INFORME DE VISITA DE CONTROL N° 019-2025-OCI/0460-SVC

"EJECUCIÓN DE LA OBRA: CONSTRUCCIÓN DE CAPTACIÓN DE AGUA, LÍNEA DE CONDUCCIÓN Y RESERVORIO; EN EL SISTEMA DE RIEGO EN EL DISTRITO DE VILQUE CHICO, PROVINCIA HUANCANÉ, DEPARTAMENTO PUNO"

INFORME DE VISITA DE CONTROL
N° 019-2025-OCI/0460-SVC

PLANOS

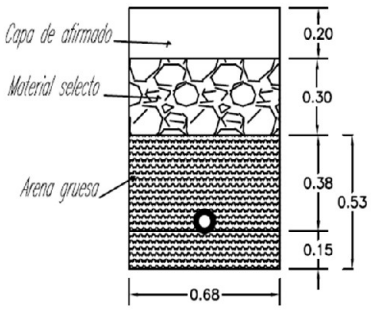
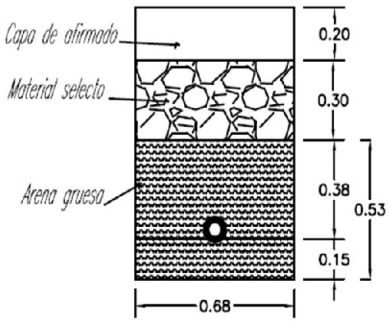
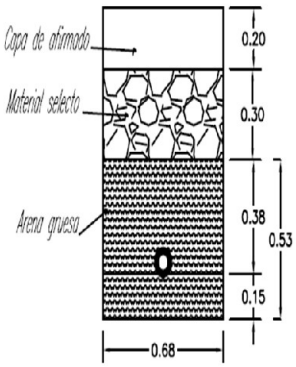
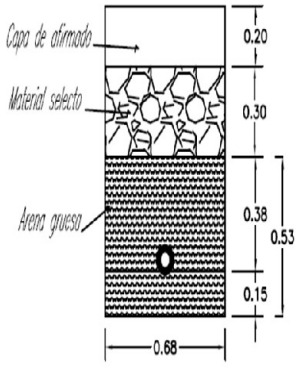
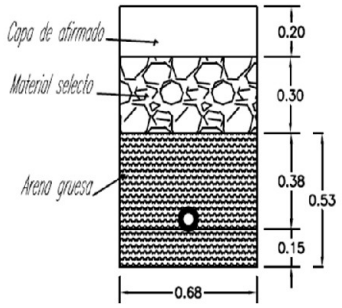
i. **Dimensiones de la zanja no coinciden con el plano**: Según planos, las excavaciones debían tener un ancho de 0.68 m y capas diferenciadas de 0.53 m (arena gruesa), 0.30 m (material selecto) y 0.20 m (afirmado). No obstante, durante la verificación se observaron zanjas de aproximadamente 0.35 x 0.35 m, lo que imposibilita el cumplimiento del diseño establecido en el Expediente Técnico aprobado.

Por otra parte, en los planos se muestran el detalle de distintos **Tipos** de excavaciones (Tipo I hasta el Tipo V) los mismos que presentan exactamente las mismas dimensiones y espesores de capas (0.53 m de arena gruesa como cama de asiento, 0.30 m de material selecto, 0.20 m de afirmado y un ancho de zanja de 0.68 m), variando únicamente en la progresiva de aplicación, lo cual evidencia una deficiencia en la elaboración del Expediente Técnico, situación que genera duplicidad innecesaria de información, resta claridad al diseño y podría inducir a confusión durante la ejecución.
